REPÚBLICA DE CHILE  
DIRECCIÓN REGIONAL  
SERVICIO DE EVALUACIÓN AMBIENTAL  
REGIÓN DE ATACAMA

RESUELVE CONSULTA DE PERTINENCIA  
DE INGRESO AL SEIA, "AMPLIACIÓN ÁREA  
DE EXPLORACIÓN".

RESOLUCIÓN EXENTA N°

COPIAPÓ, 19 MAR. 2018

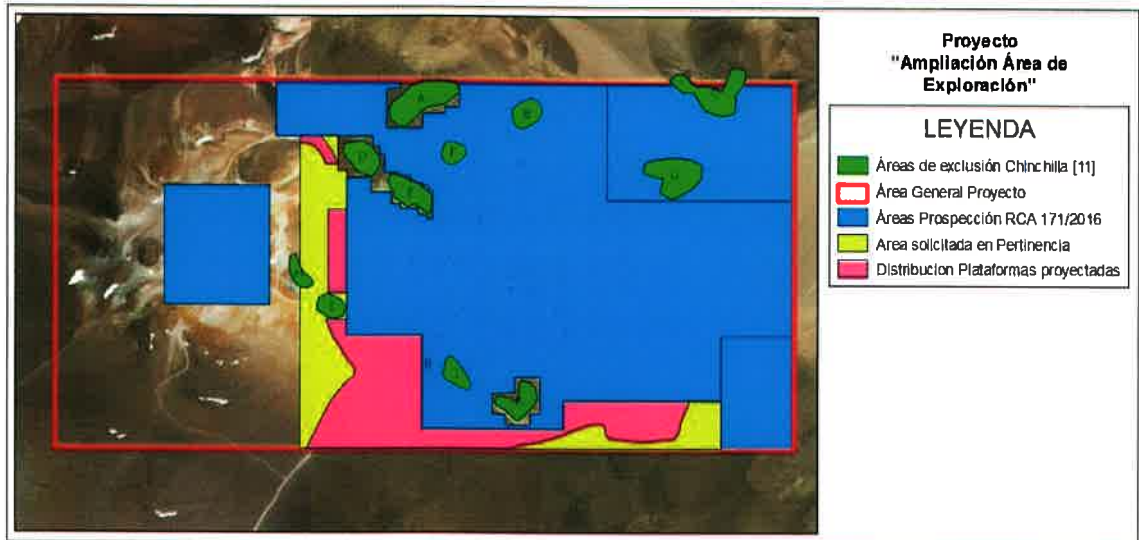
- Respecto de las coordenadas donde se ubicarán las plataformas de sondaje relocalizadas, el Proponente indica que aún no cuenta con los puntos exactos, pero que se localizarán dentro del polígono (color rosado) indicado en la siguiente imagen:

Fuente: elaboración SEA Atacama, en base a información de la DIA del proyecto "Modificación Prospección Minera Salares Norte" y KMZ de la Consulta de Pertinencia.  
Fuente de imagen: Google Earth.

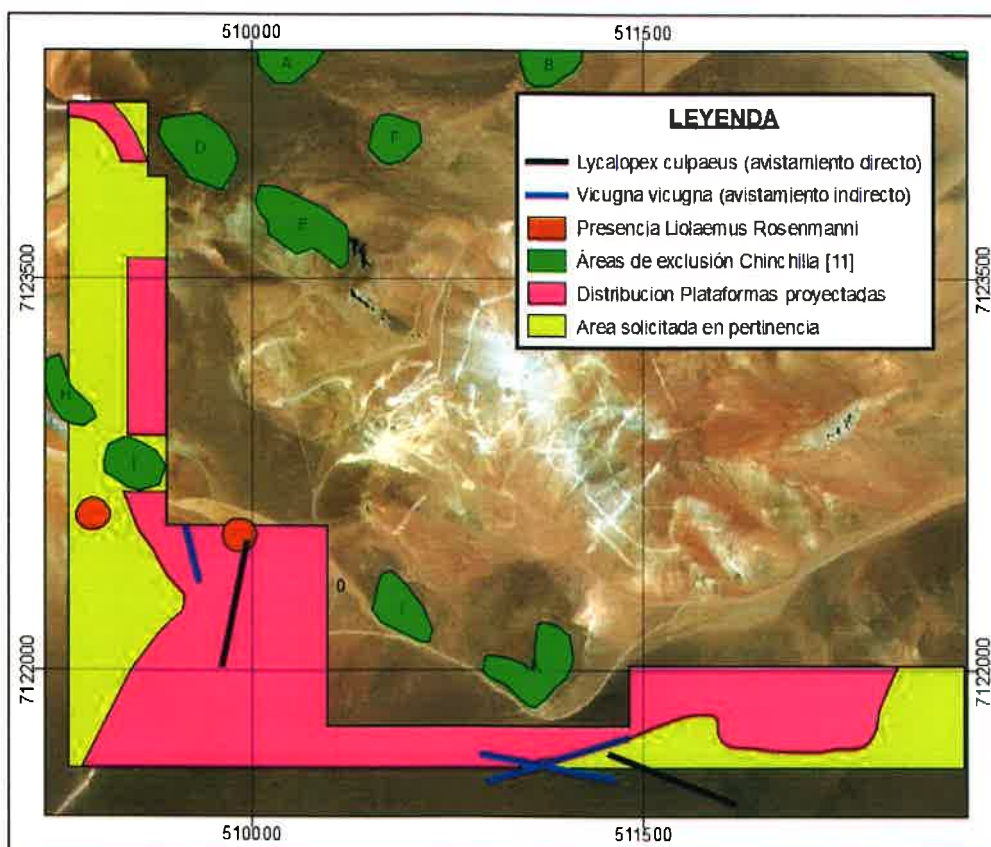
En la siguiente imagen se detallan los lugares de avistamiento con relación a las zonas donde se reubicarán las plataformas de sondaje.

Por otro lado, según lo informado por el SAG, Región de Atacama, en su pronunciamiento citado en el Considerando 4 de la presente resolución, el Servicio ha recibido información de forma sectorial, respecto de la componente fauna en el área de ampliación del Proyecto.

En primer lugar, en los informes de seguimiento de los rescates de fauna y relocalización, en las campañas 1 y 2 de rescate de *Liolaemus rosenmanni*

(2014), se indica que se ocupó el área de relocalización 1, la cual se encuentra inserta en la actual solicitud de ampliación del área de prospección. Con lo cual, se destaca la presencia actual y potencial de la especie *Liolaemus rosenmanni* en el área a intervenir y que pudiera ser impactada por el Proyecto.

En segundo lugar, en el informe "Piloto de estudio de captura-marcaje-recaptura y uso de collares GPS para el estudio de la chinchilla de cola corta (*Chinchilla chinchilla*)", que fue elaborado en el marco del seguimiento del proyecto "Modificación Prospección Minera Salares Norte", se indica que la distancia máxima de movimiento con respecto al límite del roquerío es de aproximadamente 200 metros. En consideración que existen 2 áreas de exclusión (Área H e I) dentro del área de ampliación de sondajes y dada la cercanía de las áreas de exclusión D, K y J con la zona de ampliación de sondajes, en consideración de la nueva información, algunos ejemplares pueden desplazarse más allá de la distancia buffer de 50 metros establecida en el Proyecto aprobado mediante la RCA N° 171/2016 pudiendo ser afectados por estas nuevas áreas de sondaje. Especie cuya categoría de conservación es En Peligro Crítico (CR), de acuerdo al Reglamento de Especies en su noveno proceso D.S. 13 MMA 2013.

Que, por lo tanto, de acuerdo a los antecedentes recabados durante el análisis de la solicitud de pertinencia, se concluye que las acciones tendientes a intervenir el proyecto "Modificación Prospección Minera Salares Norte", modificarán de forma sustantiva la extensión y magnitud de los impactos ambientales ya evaluados en la RCA N° 171/2016. Debido a que la modificación que se pretende realizar considera nuevas áreas de sondaje, cuyas plataformas no fueron georreferenciadas por el Proponente, donde existe la presencia de fauna en categoría de conservación. Además, de acuerdo a los nuevos antecedentes de comportamiento de la especie chinchilla de cola corta (*chinchilla chinchilla*), indicados por el SAG en su pronunciamiento, algunos ejemplares pueden desplazarse más allá de la distancia buffer establecida en la RCA, pudiendo verse potencialmente afectados.
